# ТРАКТОРЫ ГУСЕНИЧНЫЕ

БОЛТЫ БАШМАКА ГУСЕНИЦЫ

ГОСТ 11674—75

Изменение № 2 ГОСТ 11674—75 Тракторы гусеничные. Болты башмака гусеницы

Черт. 1

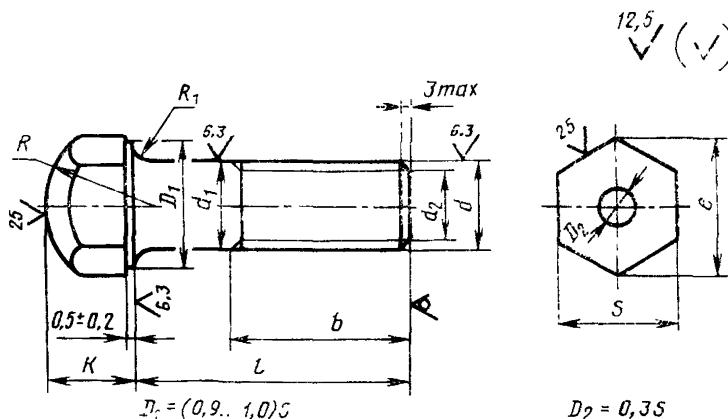
Пункт 1.1. Чертеж 1 заменить новым (вариант исполнения исключить):

Примечание.  $d_2 \leq$  внутреннего диаметра резьбы.

Таблицу изложить в новой редакции:

мм							
Номинальный диаметр резьбы $d$	16	20			24		
Диаметр стержня $d_1$	Номин.	16	20	20*	21*	24*	24,8*
	Пред. откл. для $<M24$ $h 13$ и $h 9$ ; для $\geq M24$ $h 11$	-0,27		-0,33	-0,052	-0,16 -0,29	
Размеры «под ключ» $S$	Номин.	24	30	27		36	
	Пред. откл. $h 14$			-0,52		-0,62

Высота головки $K$	Номин.	16	19	17	22,5
	Пред. откл. $j 16$	$\pm 0,55$	$\pm 0,65$	$\pm 0,55$	$\pm 0,65$
Диаметр описанной окружности $e$ , не менее		26,5	33,3	29,6	39,5
Радиус сферы $R$	Номин.	19		27	24
	Пред. откл. $j 17$			$\pm 1,05$	
Радиус подголовка $R_1$	не менее	0,6	0,8	2,5	2
	не более	1,1	1,4	3,0	2,2
Допуск симметричности головки относительно оси стержня в диаметральном выражении			1,04		1,00
Длина болта $l$	Номин.	60	62	78	70
	Пред. откл. $j 16$		$\pm 0,95$	—	—
Длина резьбы $b$	Номин.		32	34	40
	Пред. откл.			$+3,0$	37
Шаг резьбы				1,5

Примечание. Остальные размеры болтов с диаметрами стержня, отмеченными знаком (\*), и их конструкции — по рабочим чертежам, утвержденным в установленном порядке. В условном обозначении этих болтов должна указываться буква «С».
